Protokol o změně díla

změnový list číslo 083

Stavba: Centrum komplexní psychiatrické péče Brno																	
Objekt: Stávající Pavilon G část F																	
Objednatel: Fakultní nemocnice Brno, Jihlavská 20, 625 00 Brno																	
Zhotovitel: Sdružení pro Centrum komplexní psychiatrické péče Brno																	
Projektant: Sdružení Psychiatrie Brno 2016 se sídlem Mlýnská 326/13, 602 00 Brno, v 10/2017, pod zakázkovým číslem 1195																	
Změna: Odvětrání kuřárny F.172 na pokyn FN Brno																	
P O P I S	Změnu vyvolal: FN Brno																
	Popis změny: Změna řeší dodatečně požadované nucené větrání do kuřárny m.č. F.172.																
Způsob projekčního zpracování: projektová dokumentace ASR, SILNP, VZT																	
vliv změny na náklady stavby: ANO																	
ocenění změny předložil: GZ ve formě

Příloha č. 1 pro ZL 083 - Odvětrání kužárny F.172 - stavební práce, silnoproud, VZT

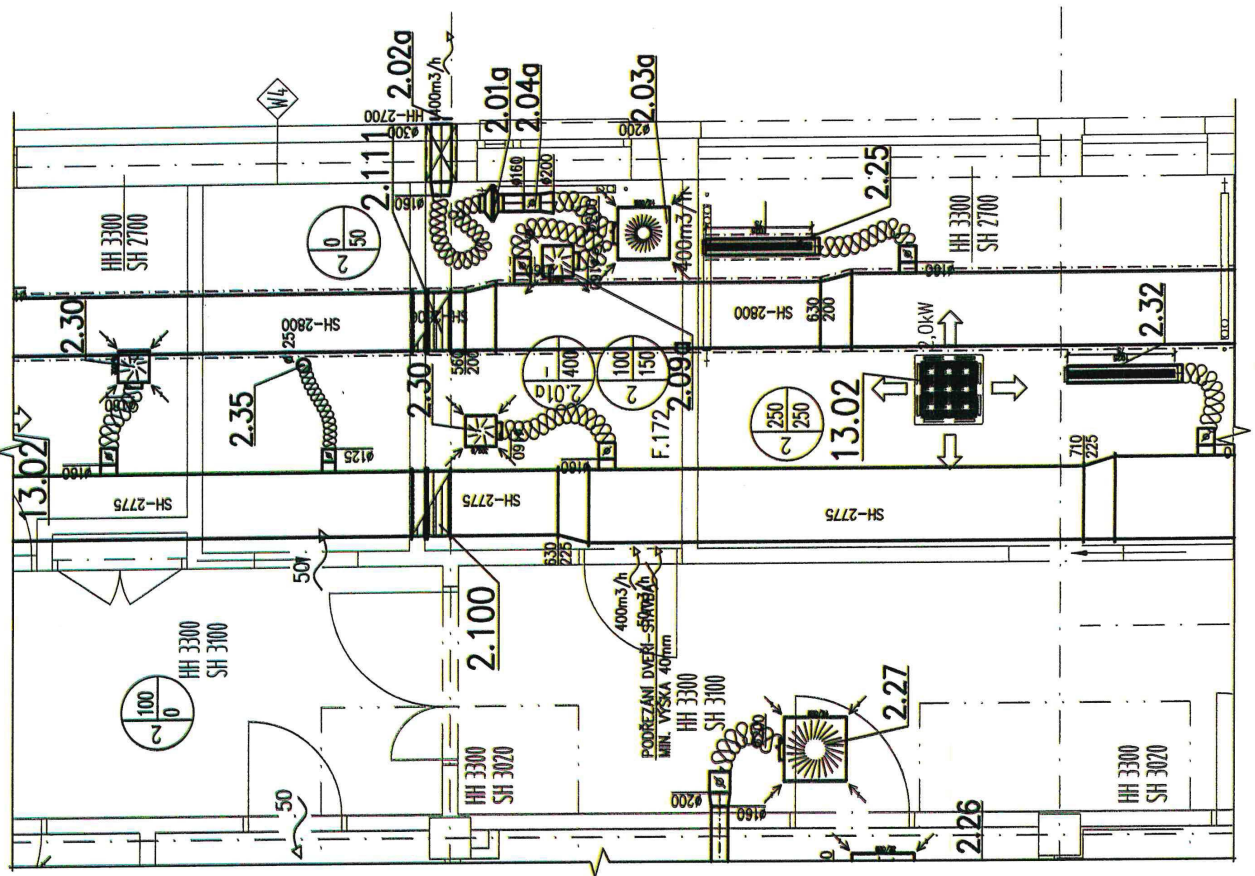
Č. REVIZE	DATUM VYDÁNÍ	POPIS REVIZE	VYPRACOVAL
REVISION NO.	DATE OF ISSUE	DESCRIPTION OF THE REVISION	ELABORATED BY
3.3.2020	REVIZE VZT V M. Č. F. 150		ONDŘEJ JELÍNEK
23.6.2020	DOPLNĚNÍ VĚTRÁNÍ DO KOUŘÁREN		ONDŘEJ JELÍNEK
